## Projekt Brenner-Nordzulauf im gemeinsamen Planungsraum Trassenauswahlverfahren mit Öffentlichkeitsbeteiligung

### PROTOKOLL

Thema:	<b>20. Sitzung des Gemeindeforums Süd 2</b>
Datum und Uhrzeit:	24.06.2020, 15:30-17:30 Uhr
Ort:	FH Kufstein, Gemeinde Kufstein
TeilnehmerInnen (ohne Titel)	Alois Holzmaier (Oberaudorf) Max Resch (Oberaudorf) Katharina Kern (Oberaudorf) Bernhard Wenger (Oberaudorf) Hajo Gruber (Kiefersfelden) Christian König (Kiefersfelden) Andreas Wehner (Kiefersfelden) Stefan Hirnböck (Neues Mitglied aus Oberaudorf) Manuel Gotthalseder (DB Netz AG) Sven Madlung (DB Netz AG) Lisa Eberle (DB Netz AG) Peter Hofer (ÖBB Infra) Peter Kölbach (ÖBB Infra) Alexander Buchner (IPBN) Sabine Volgger (clavis) Carina Röder (clavis)

### Verknüpfungsstelle Niederaudorf-BAB - Lageuntersuchung

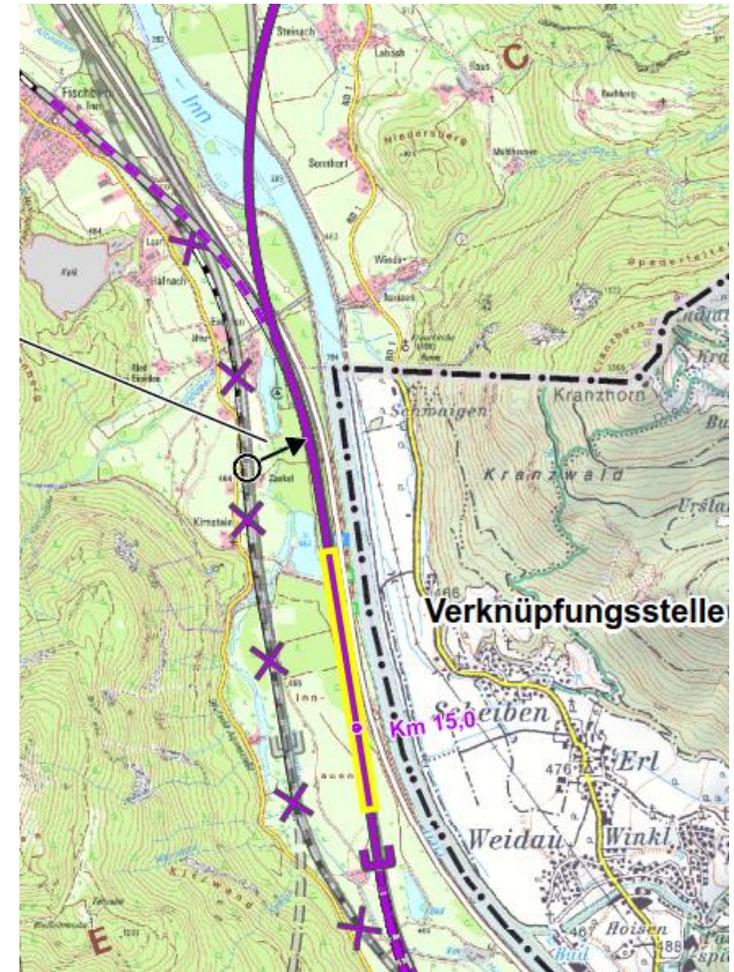
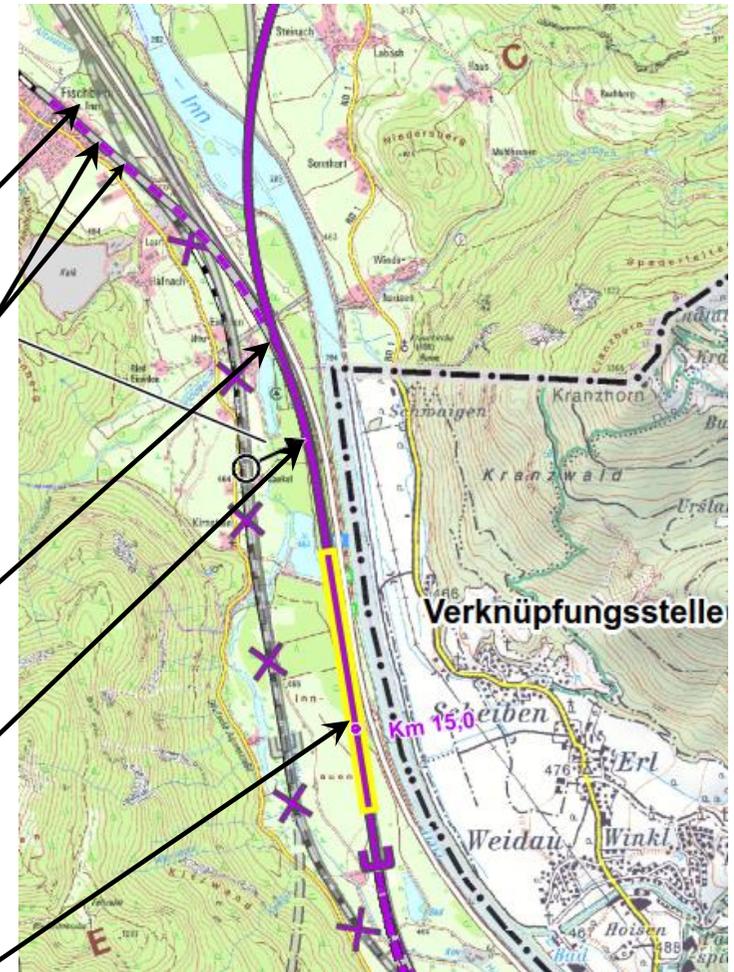
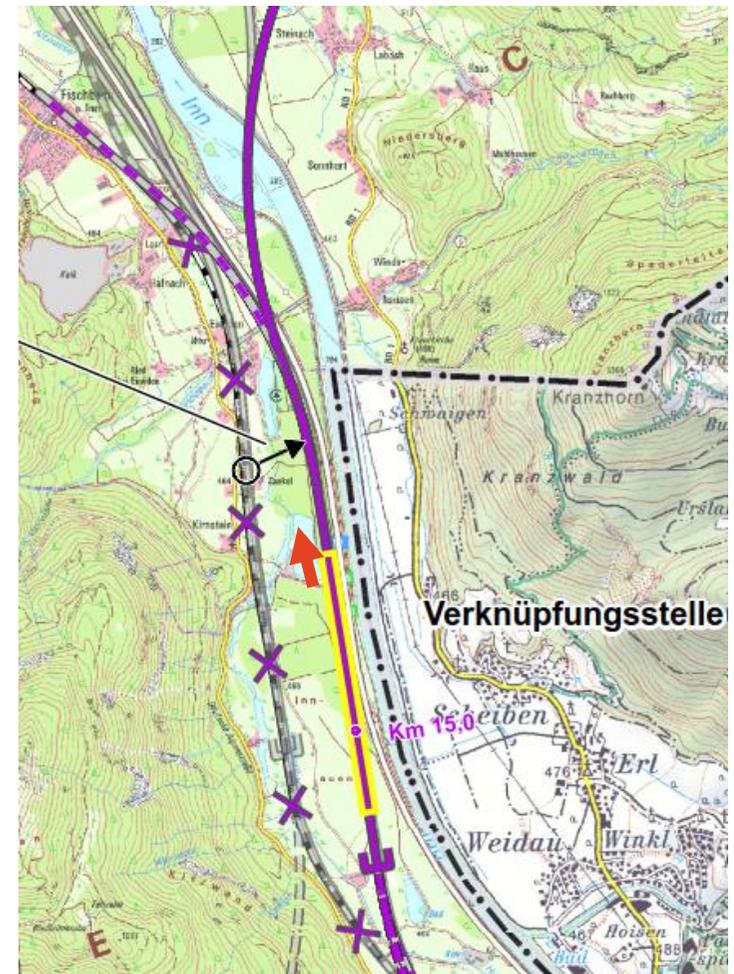
*Ein Forenmitglied schließt daraus, dass eine nördliche Verlagerung der Verknüpfungsstelle wenig bringen würde. Weiter in den Wald hinauf kann die Verknüpfungsstelle nicht verschoben werden? Haben Sie vom neuen Trassenvorschlag der BI 2040 gehört, die Verknüpfungsstelle in den Berg hinein zu verschieben?*

*Wird der Vorschlag der BI von Bahn also nicht aufgegriffen?*

*Wird der Vorschlag der BI berücksichtigt, wenn ein Lösungsvorschlag eingebracht wird?*

- Die Projektleitung antwortet, dass Vertreter der BI 2040 und der Bürgermeister von Oberaudorf diese Idee mit der Regierung von Oberbayern (ROB) besprochen haben und auch ein Vertreter der DB-Projektleitung bei dem Gespräch dabei war. Verbal ist der Vorschlag der Projektleitung somit bekannt, es wurden jedoch noch keine Unterlagen bei der ROB eingebracht. Eine Bewertung ist von daher aufgrund fehlender Unterlagen noch nicht möglich. Der generelle Vorschlag vom Bau einer Verknüpfungsstelle im Tunnel wurde zwischen Juni 2018 und Juli 2019 seitens der Bahn bereits qualitativ geprüft und negativ bewertet. Damals kam man zum Schluss, dass es keine Lösung ist, die seitens der Bahn weiterverfolgt wird. Dagegen sprechen vor allem das Begegnungsverbot bei Mischverkehr im Tunnel und die Anforderungen an das Rettungs- und Sicherheitskonzept im Tunnel. Personen- und Güterzüge dürfen sich nicht im Tunnel begegnen. In Deutschland gilt der Standard eines Zwei-Röhrensystems mit Querverbindungen zwischen den Röhren mind. alle 500 Meter. Seitens der DB ist der „Nachweis gleicher Sicherheit“ bei einer Verknüpfungsstelle im Tunnel bisher nicht vorstellbar. Es handelt sich beim Begegnungsverbot im Mischverkehr um einen Verbotstatbestand, der betrieblich sichergestellt werden muss. Auch bei bereits errichteten Tunnel musste dies nachträglich mittels betrieblicher Regelung umgesetzt werden. Noch viel unwahrscheinlicher sind Ausnahmeregelungen dazu bei neu zu bauenden Tunnel.

- Der Projektleiter antwortet, dass der Bahn angekündigt wurde, dass dieses Anliegen formal eingereicht wird und dann wird die Bahn sich natürlich mit dem Vorschlag beschäftigen.

- Die Projektleitung antwortet, dass die Bahn sich dann jedenfalls damit auseinandersetzen wird.

# Werkstätten-Blick: Inn-Unterquerung bei Fischbach (Variante **Violett**)

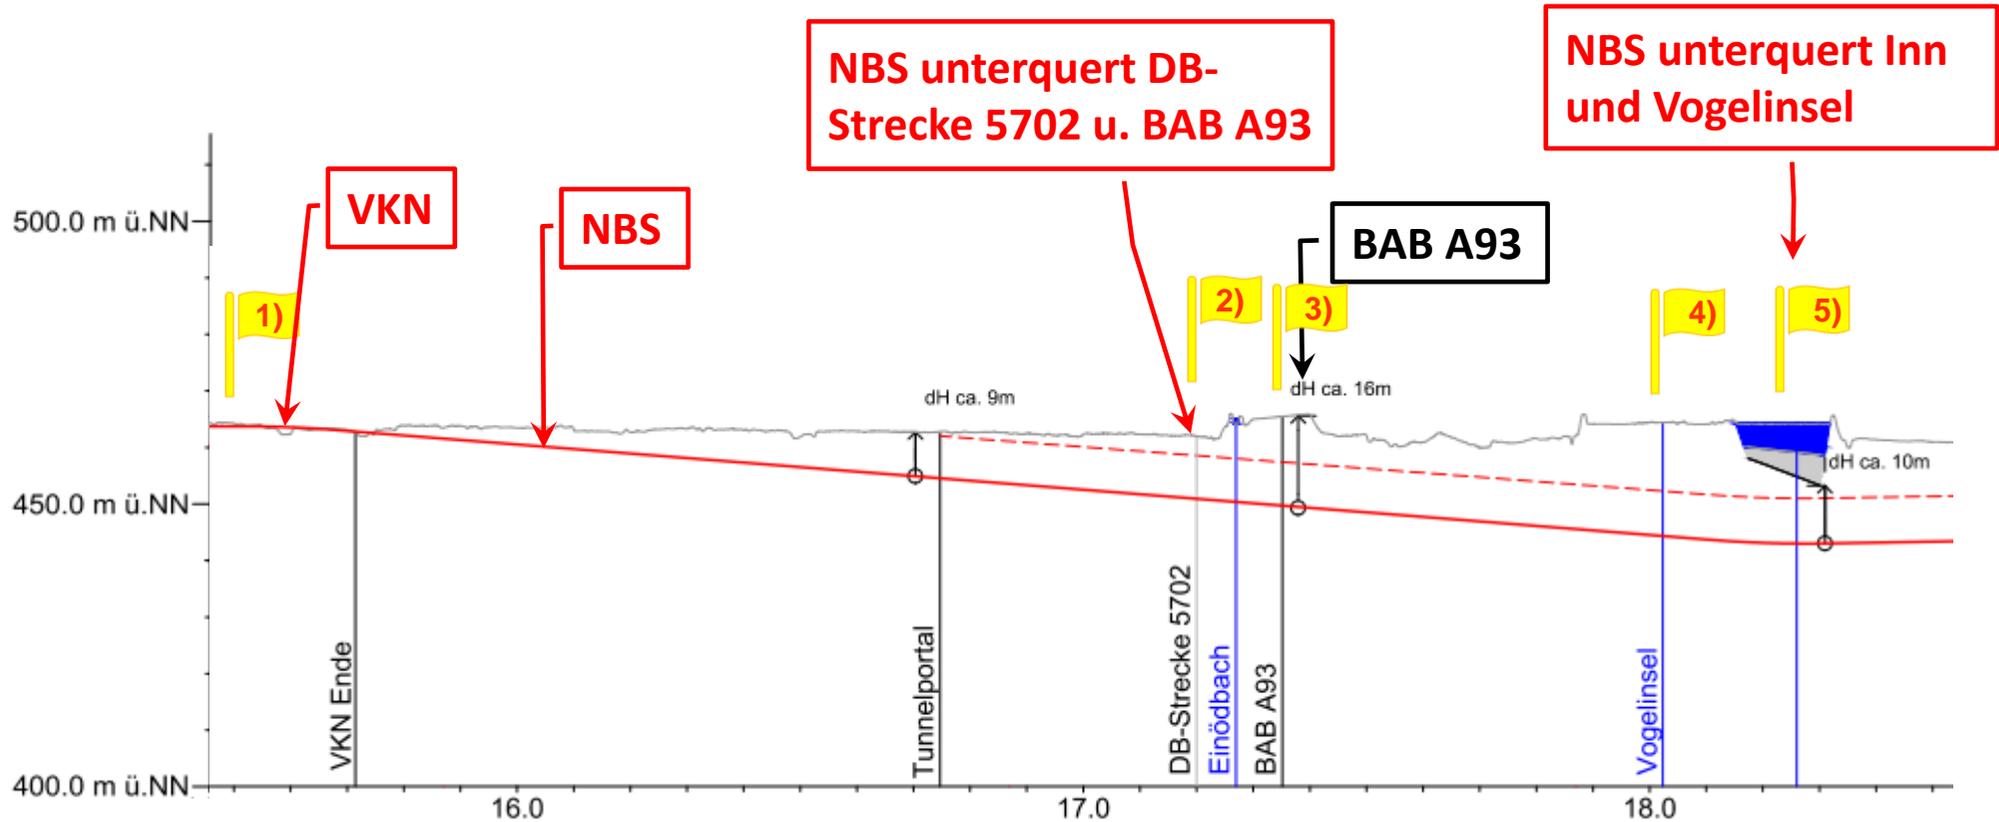
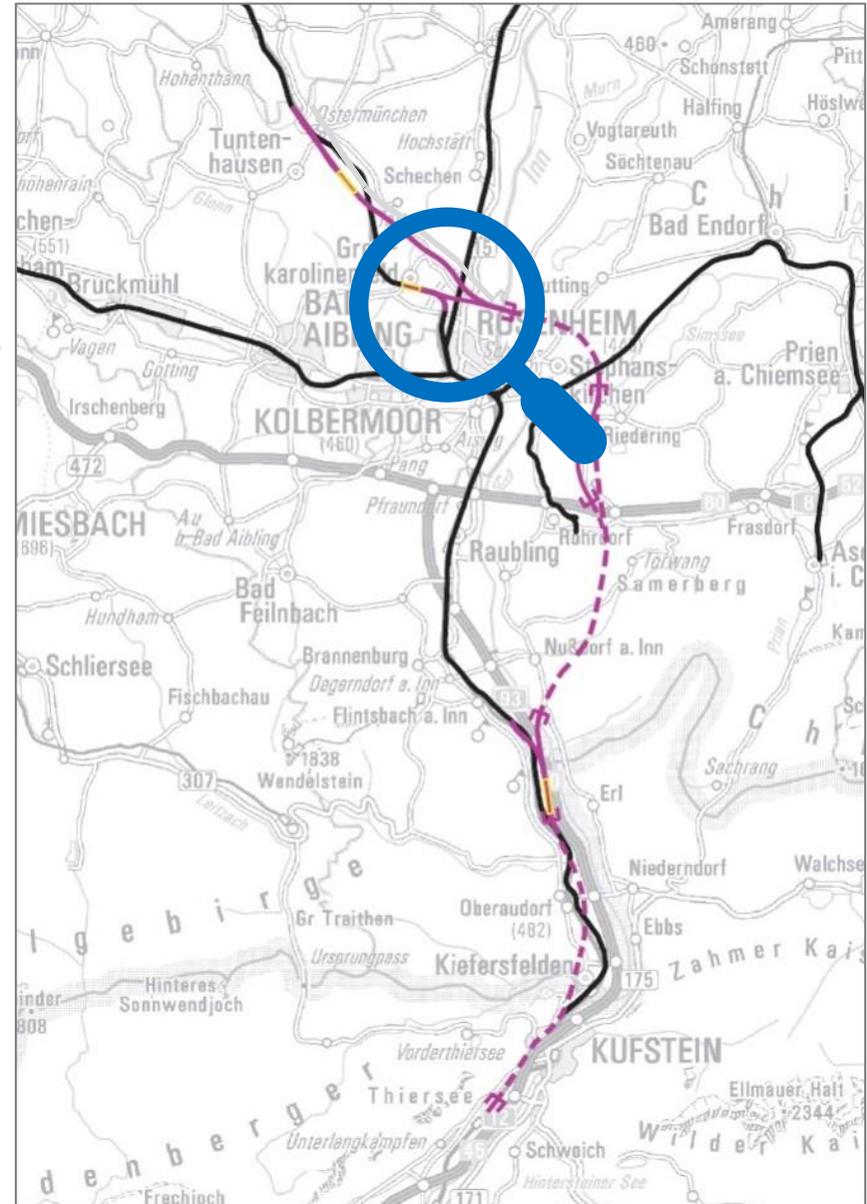
*Ein Forenmitglied fragt, ob man geländegleich sein muss und es keine Alternativen gibt?*

*Kann die Wanne aufgrund des betonierten Trogs durch das Grundwasser aufschwimmen? Gibt es eine technische Lösung dafür?*

*Ein anderes Forenmitglied ergänzt, dass er sich technische Lösungen erwarte und nicht technische Beglückungen, warum etwas nicht funktioniert. Beispielsweise bei der Variante Violett steht nirgends, dass die Innquerung nicht 100 Meter weiter nördlich oder südlich passieren kann. Warum wird der Inn an der breitesten Stelle gequert?*

- Der Planer antwortet, dass sich geometrisch eine gewisse Tieflage ergibt und das Grundwasser oberflächennah ansteht. Die gesamte Strecke vom Tunnelportal im Süden bis zum Tunnelportal im Norden müsste als Wanne ausgebildet werden. Die Folge könnten Auftriebsprobleme und die erwähnten Probleme der Zugänglichkeit sein. All diese Zusammenhänge ergeben ein Genehmigungs- und Realisierungsrisiko.

- Der Planer stimmt zu, dass dies problematisch bis hin zu nicht machbar werden kann. Eine statische Prüfung in späteren Planungsphasen kann hierzu eine klare Antwort liefern. Entweder muss viel Gewicht auf den Trog, z.B. durch eine dicke Bodenplatte, oder es braucht eine Verankerung nach unten.
- Die Projektleitung ergänzt, dass auch eine Kombination aus Eigengewicht und Anker denkbar ist. Auch einzelne Teilbereiche können aufschwimmen. Es müsste genau geprüft werden, ob es für diese Problematik eine Lösung gibt.

- Die Planer führt aus, dass dieses Problem eventuell mit einer bergmännischen Bauweise zielführend gelöst werden könnte, derzeit aber die Daten dafür fehlen.

# Bereich Übergang Los Kundl/Radfeld-Schaftenau - GPR

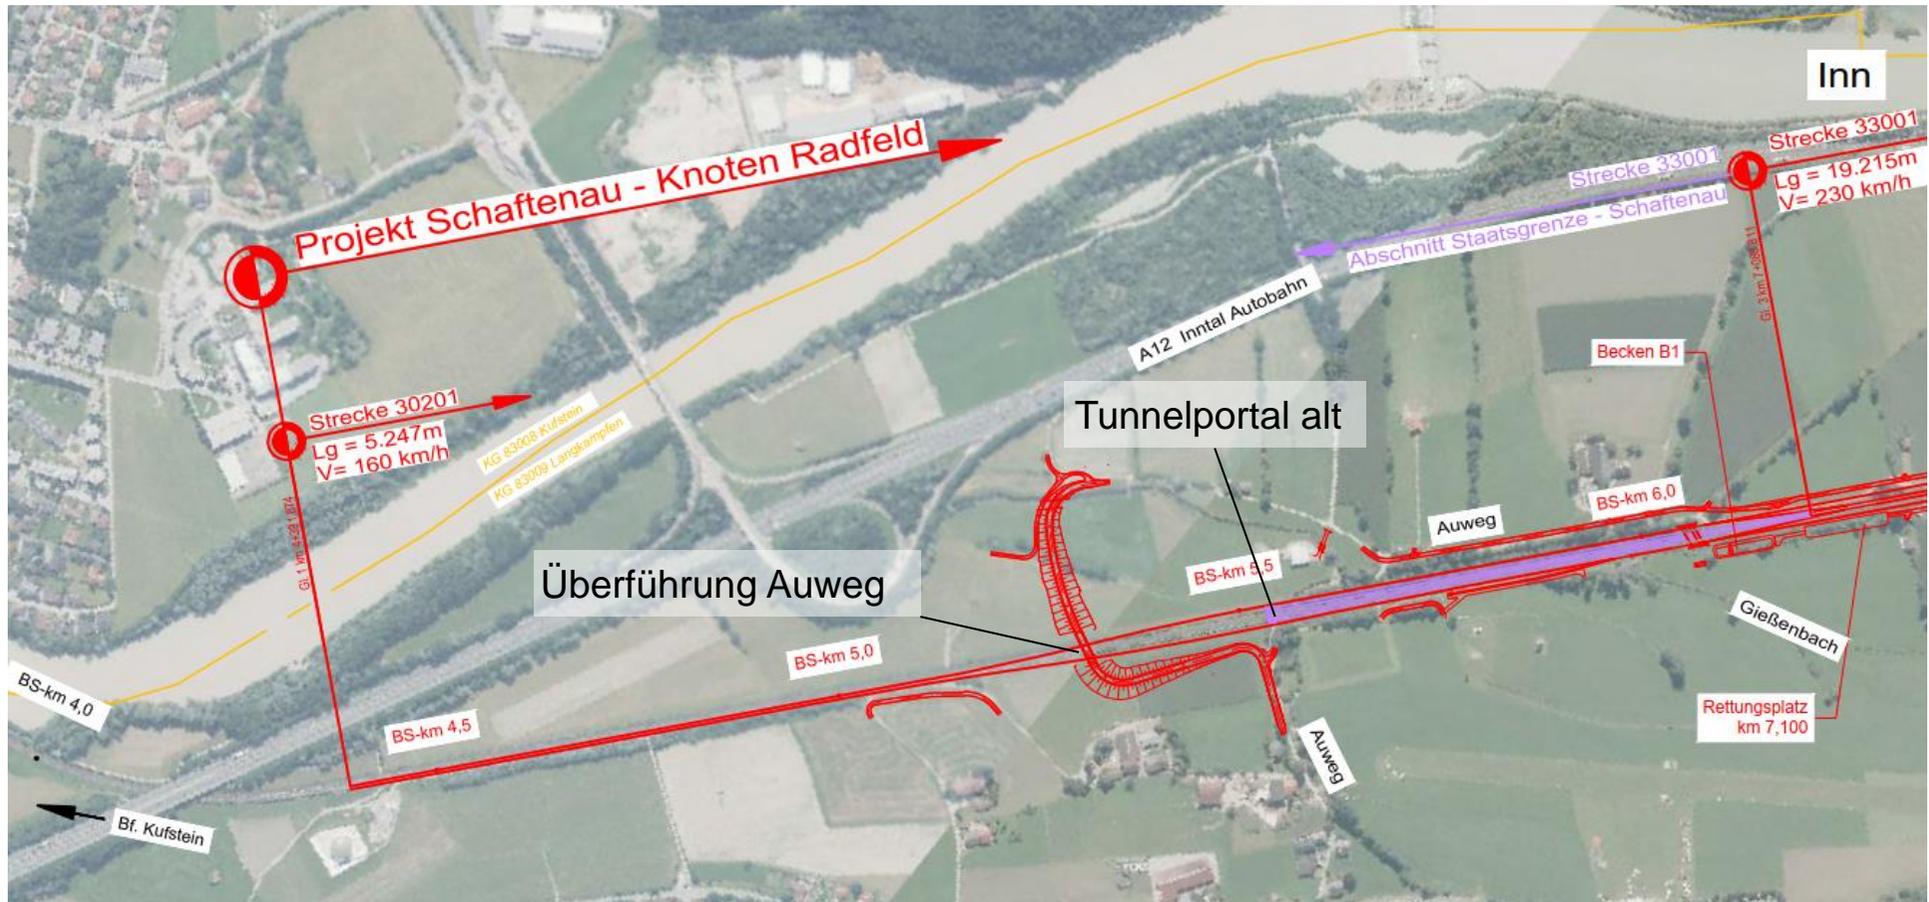
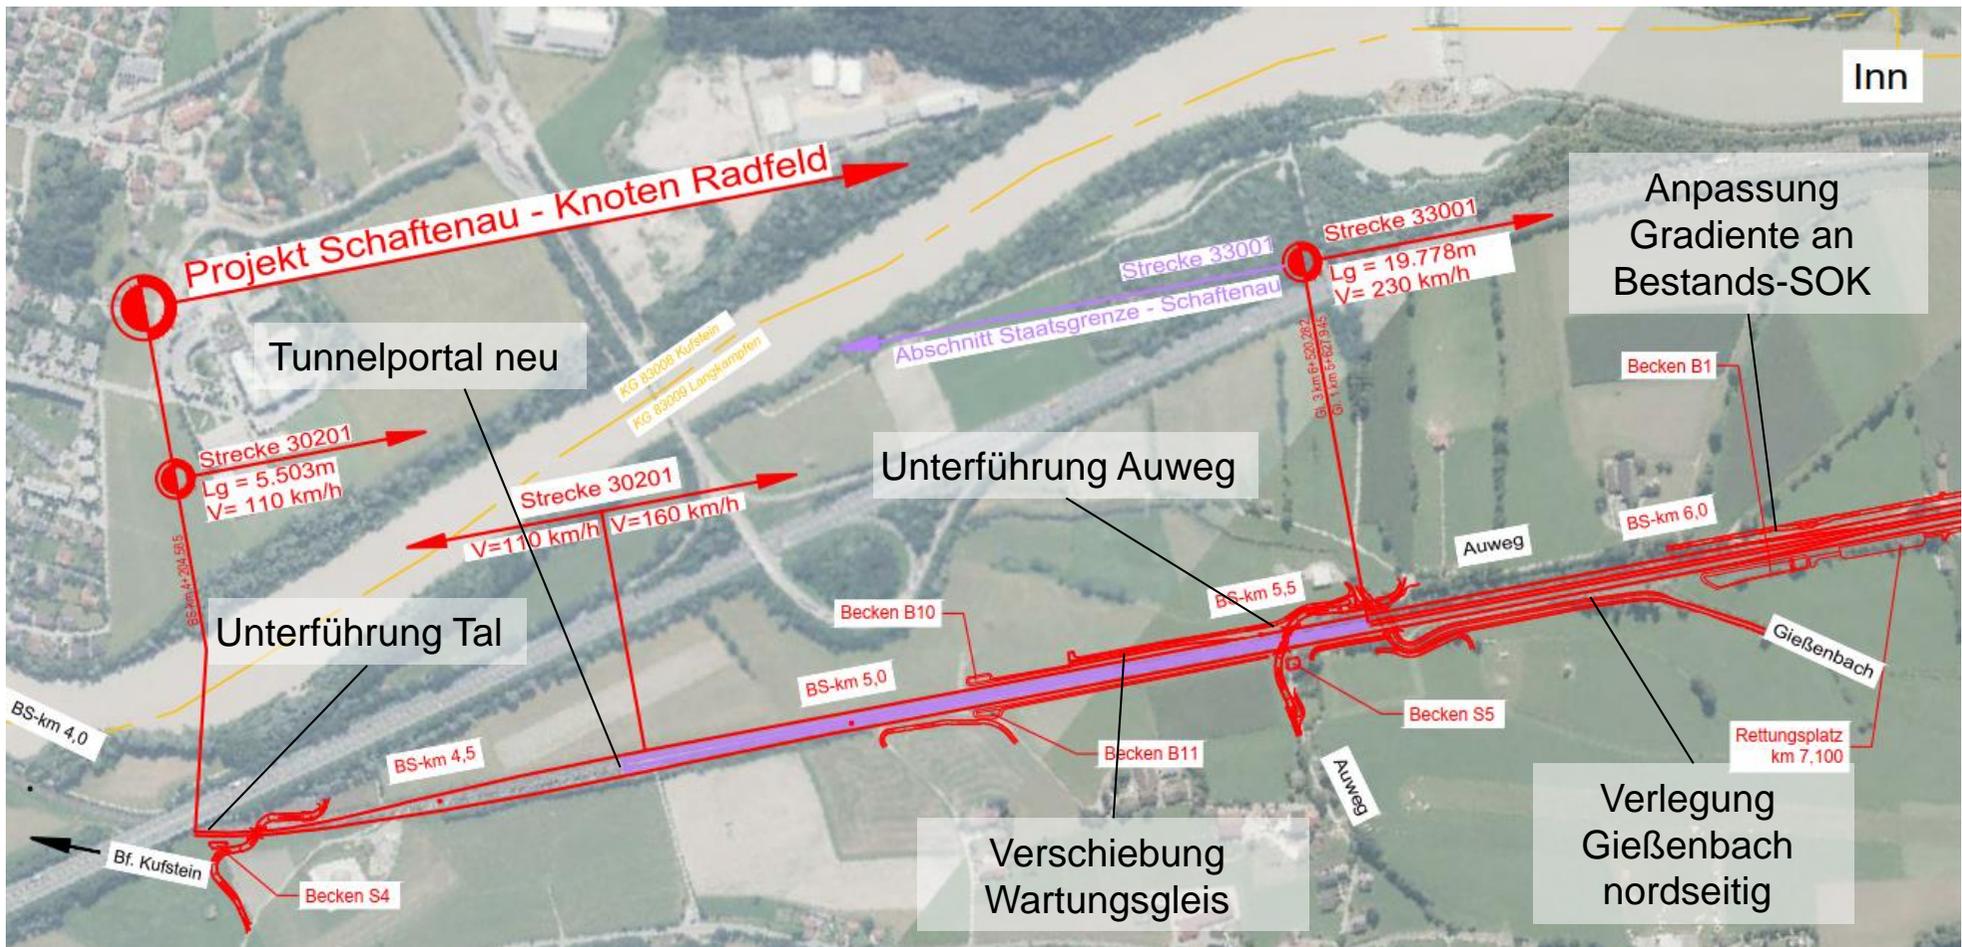
Die Projektleitung erläutert die Anpassungen der Schnittstelle, welche den Übergang zum GPR darstellt und sich zwischen Kufstein und Langkampfen befindet. Der schwarz markierte Bereich auf Folie 54 stellt schematisch die Lage der Neubaustrecke in der ursprünglichen Einreichung vom August 2019 dar. Im Vergleich dazu hat sich das Tunnelportal nunmehr um ca. 700-800 Meter Richtung Morsbach bzw. Richtung Staatsgrenze D/A verschoben. Dies wurde notwendig, da auf Höhe Auweg anstelle der ursprünglichen Wegüberführung eine neue Wegunterführung situiert wurde. Eine Neubetrachtung der gemeindeeigenen

Bewertungsmaßstäbe durch die Gemeinde Langkampfen ermöglichte diese nachträgliche Aktualisierung. Alle in der Abbildung 56 rot dargestellten Objekte sind Gegenstand des UVE-Einreichoperates. Die geänderte UVE-Einreichung wurde im April diesen Jahres nachgereicht. Auf die Planungen im GPR hat dies keine wesentlichen Auswirkungen. Die in Abbildung 56 magentafarben eingezeichnete Wanne stellt die Schnittstelle zum GPR dar.
